Rullering av kommuneplanen sin arealdel 2014 - 2026 - Utlegging til offentleg ettersyn - tilleggsuttale

Vedlegg: Førebels teikning for nytt Kolltveitkryss

Rv 555 Sotrasambandet

Parsell Kolltveit - Storavatnet

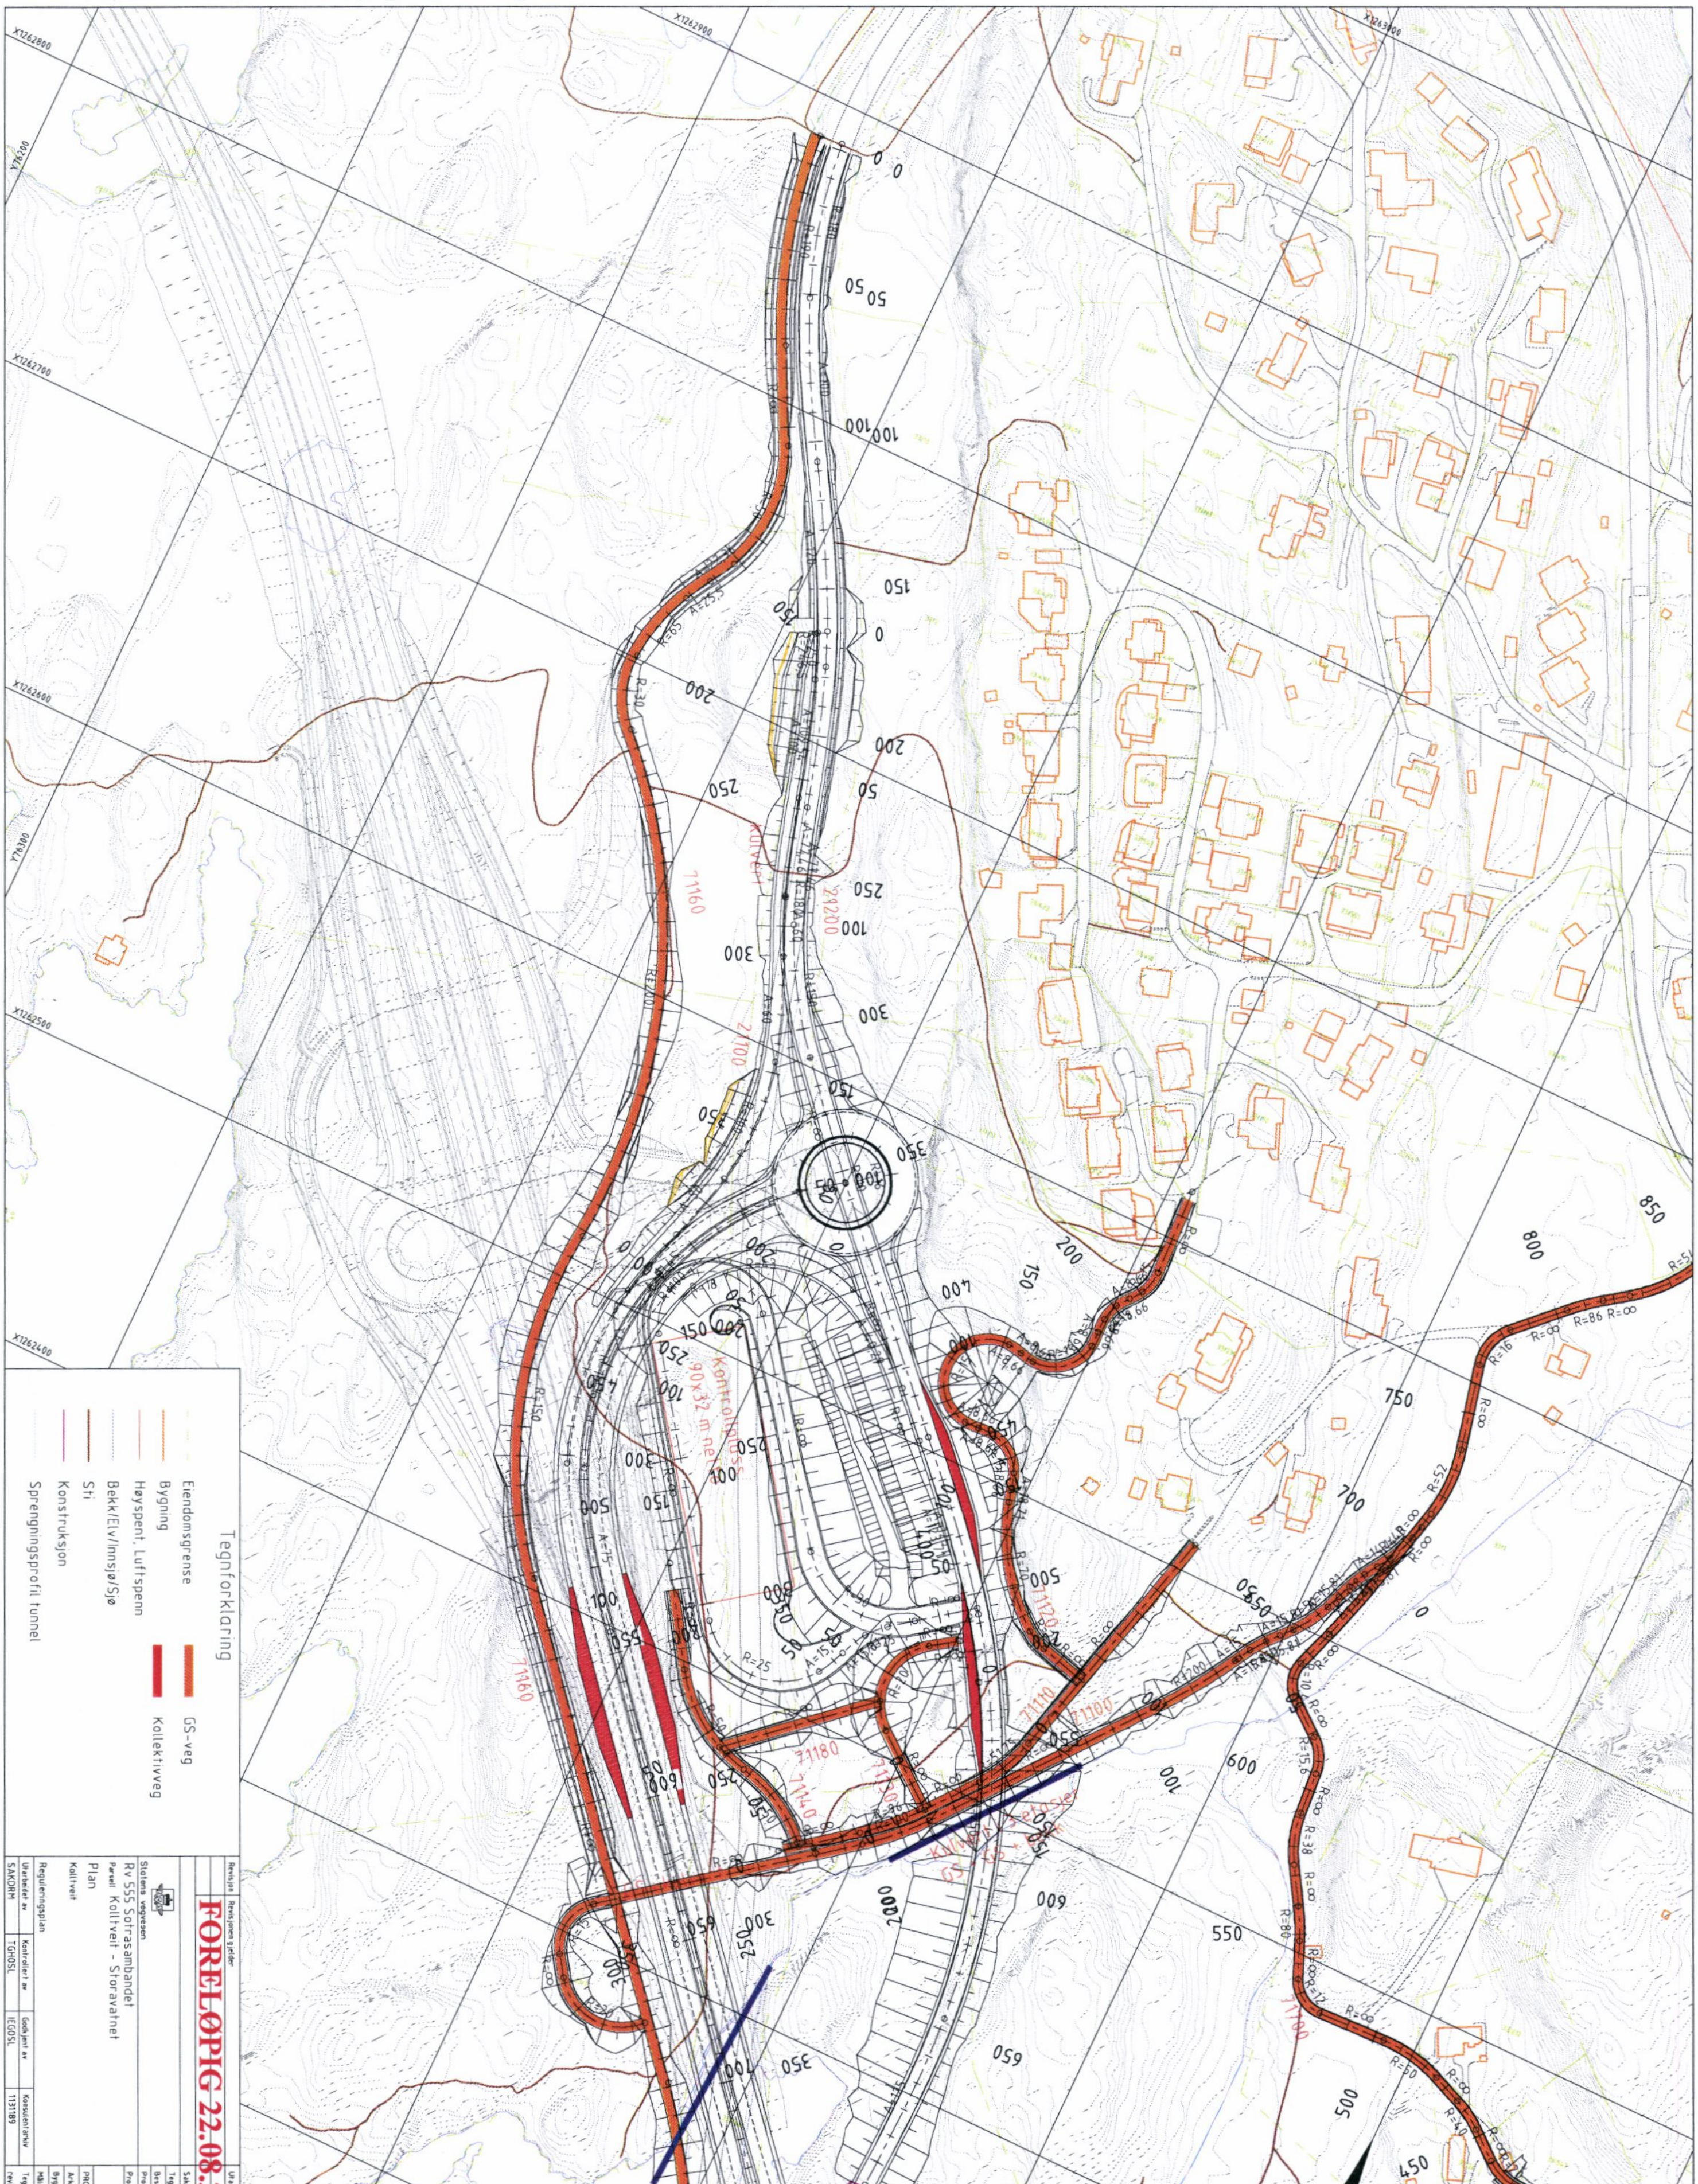
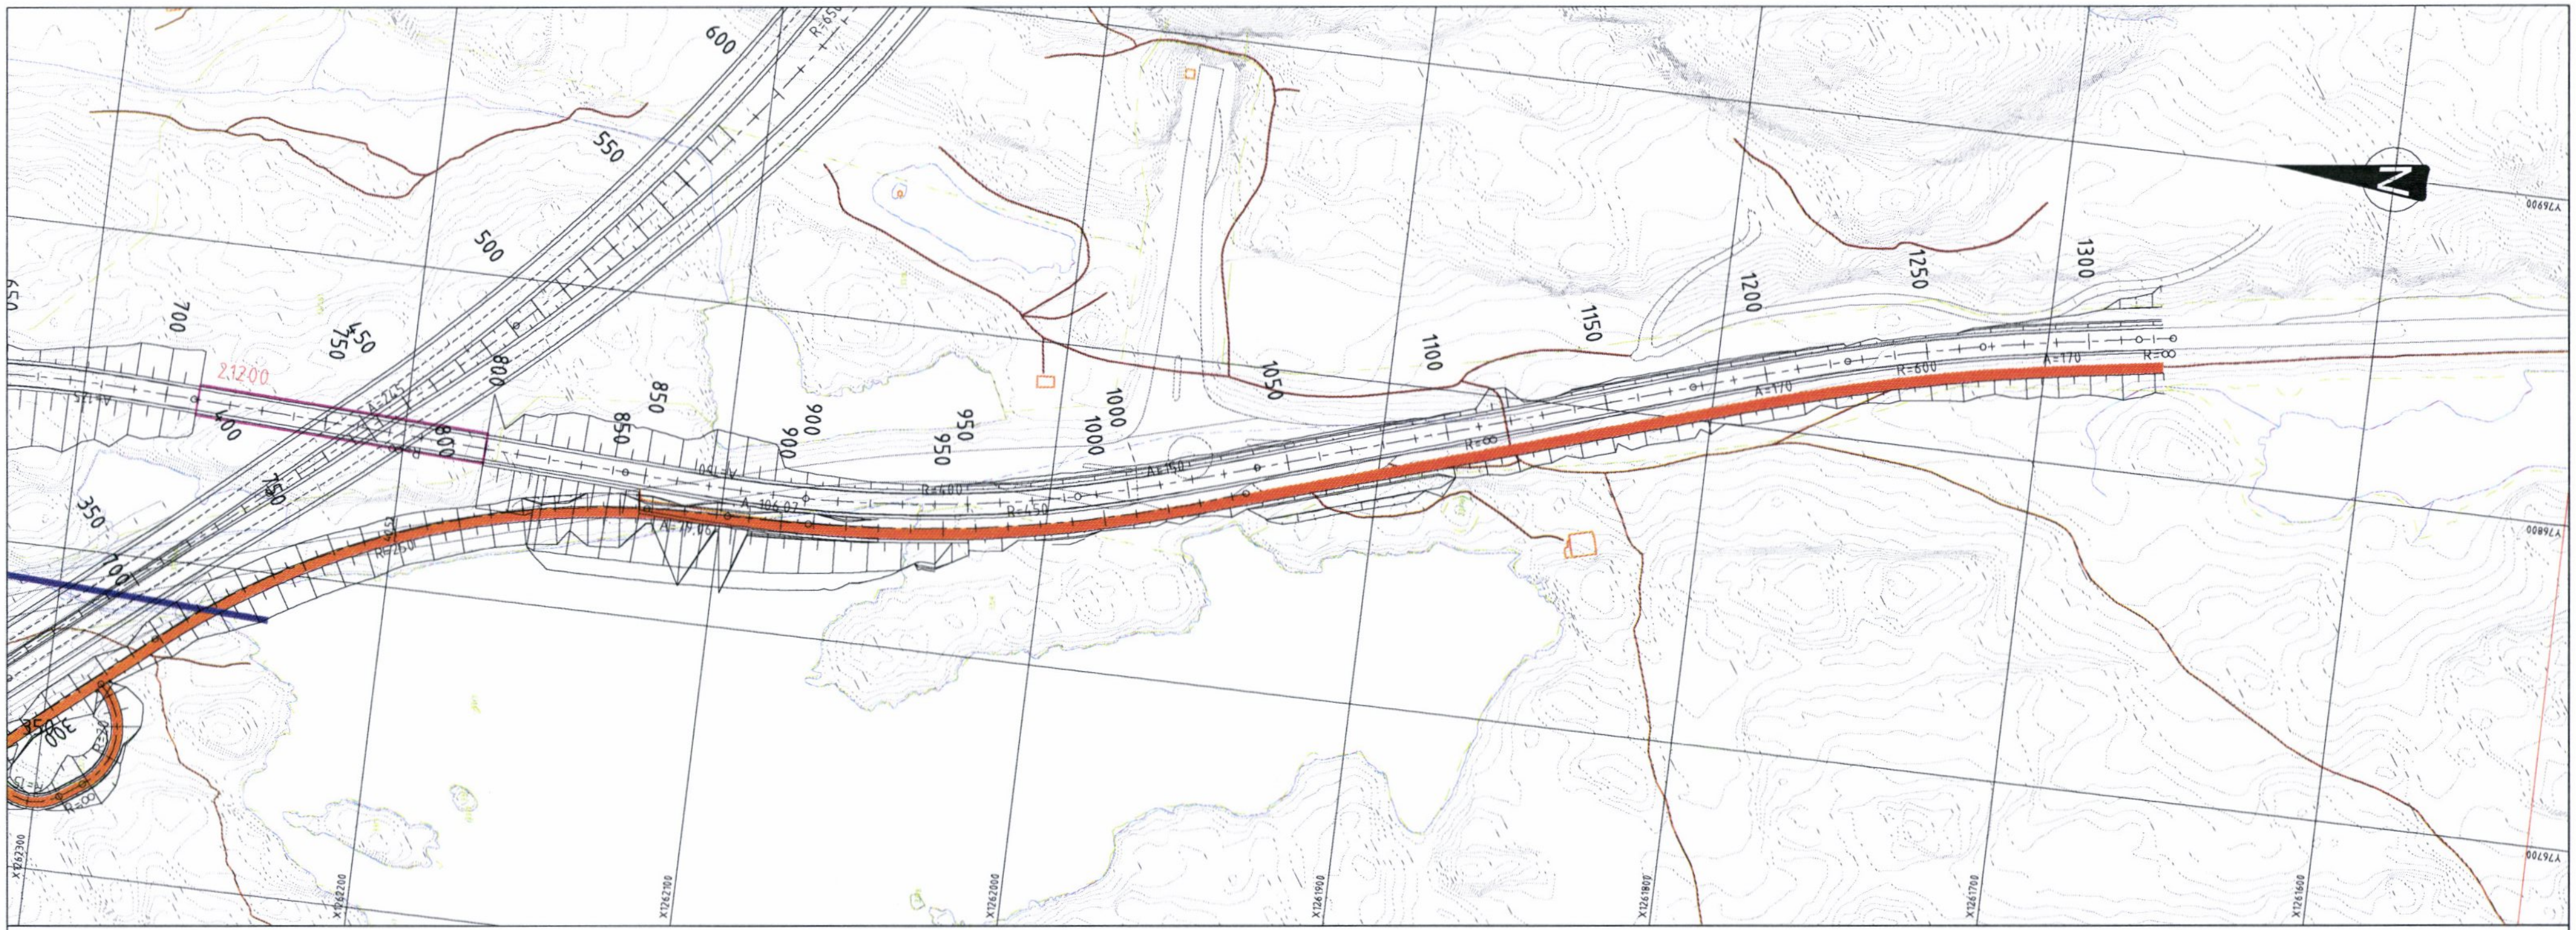
For å få til eit best mogleg kryss med god trafikkavvikling, gode løysingar for haldeplassar for kollektivtrafikken og god veggeometri utan å måtte fylle ut delar av Storavatnet, er det planlagde kryssområde plassert slik at det ligg i konflikt med den nordlegaste sona for bandlegging, felt H710_2. Geometrien for kryssområdet er utforma slik at veganlegget for ny fv 561 til Ågotnes kan vidareførast mot Ågotnes i samsvar med vedteke kommunedelplan for fv 561 Kolltveit-Ågotnes (Sotra nord). Framlegg til utforming av veganlegget er utført i samråd med Fjell kommune, både administrasjon og politisk arbeidsgruppe.

Statens vegvesen ber om at området for sone for bandlegging i felt H710_2 vert justert eller vurdert på nytt i kommuneplanen sin arealdel slik at det ikkje ligg i konflikt med planlagt veganlegg. Førebels teikning som viser veganlegget i området, er lagt ved denne uttala.
